From 5.1, 2, e 5.1, 2, e @amsterdam.nl>
Subject **FW: Iepenbrug - Sixhaven BAP punten BAP0909**
To 5.1, 2, e <5.1, 2, e @amsterdam.nl>, 5.1, 2, e 5.1, 2, e @amsterdam.nl>
Cc 5.1, 2, e <5.1, 2, e @amsterdam.nl>, 5.1, 2, e <5.1, 2, e @amsterdam.nl>, 5.1, 2, e <5.1, 2, e @amsterdam.nl>
Date October 2, 2024 at 4:39:18 PM CEST

Iepbrug BAP 0909

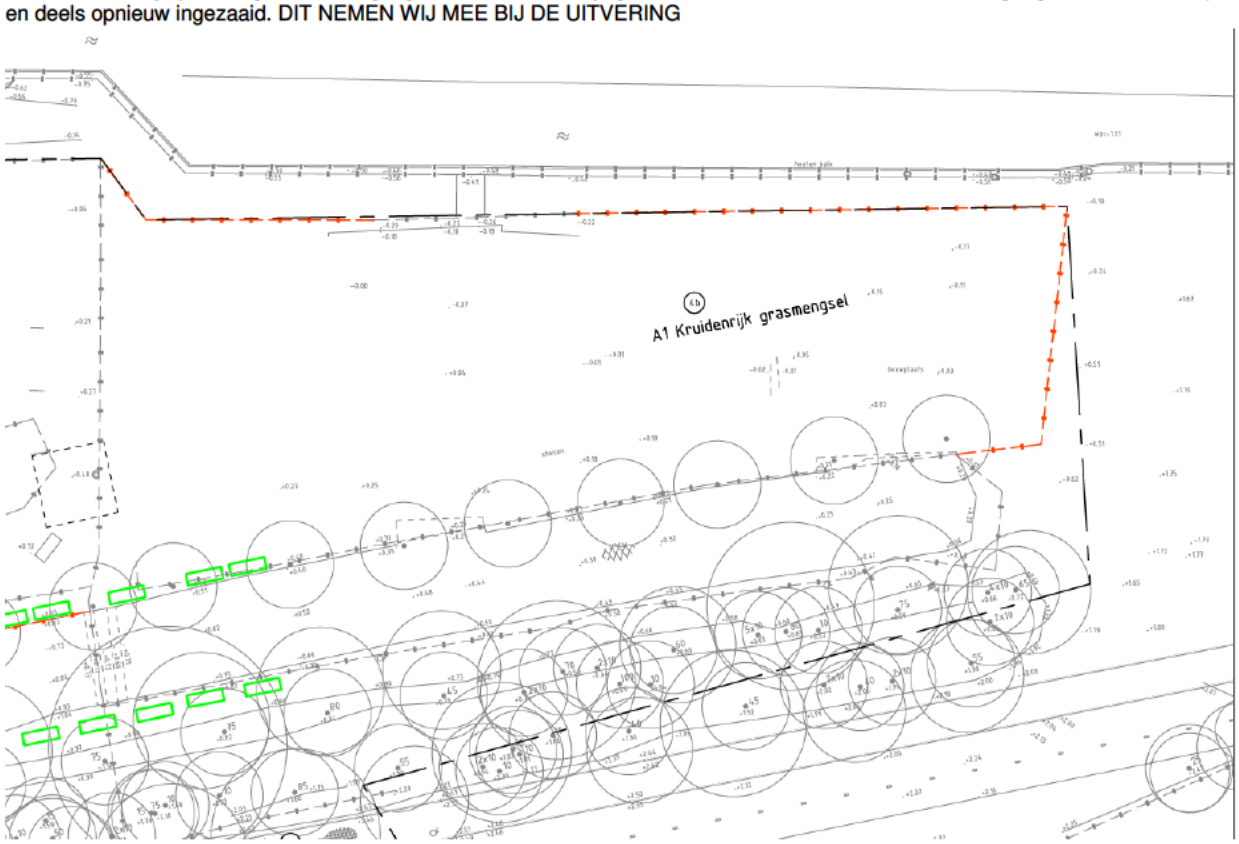
- * Dit veld was bij oplevering van de brug ingezaaid met bloemrijk gras. Nu is het een knollenveld. Dit moet geëgaliseerd worden (kuilen uitvullen) en deels opnieuw ingezaaid. DIT NEMEN WIJ MEE BIJ DE UITVERING
